监理工程师通知单

工程名称：绥化市通力光伏发电平价上网项目

编号：JXM15-JL01-005

主题：关于升压站围墙基础施工等相关事宜

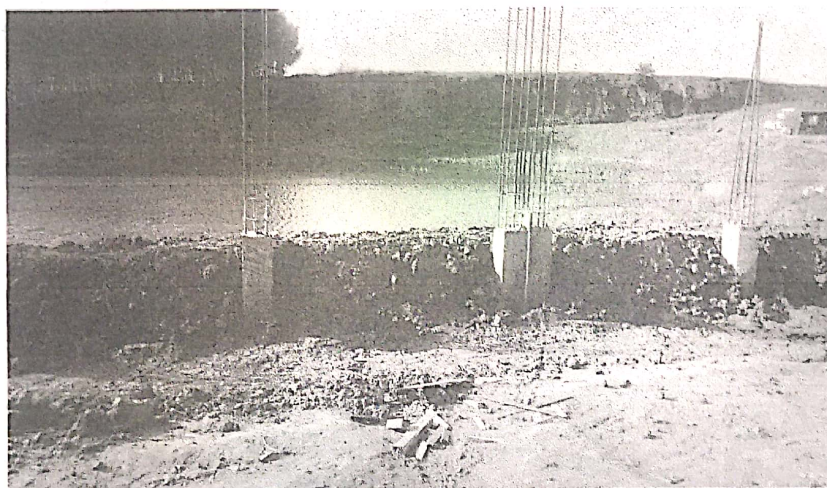
1、升压站北侧围墙基础回填时未进行报审，擅自施工；

2、围墙基础回填时未按照要求在整个回填区深度范围内进行分层碾压；

针对以上问题要求你单位严格按照施工程序和规范施工，加强现场施工质量管理，对存在的问题立即进行整改，杜绝隐患发生。

限 2 个工作日内整改完成，书面回复。
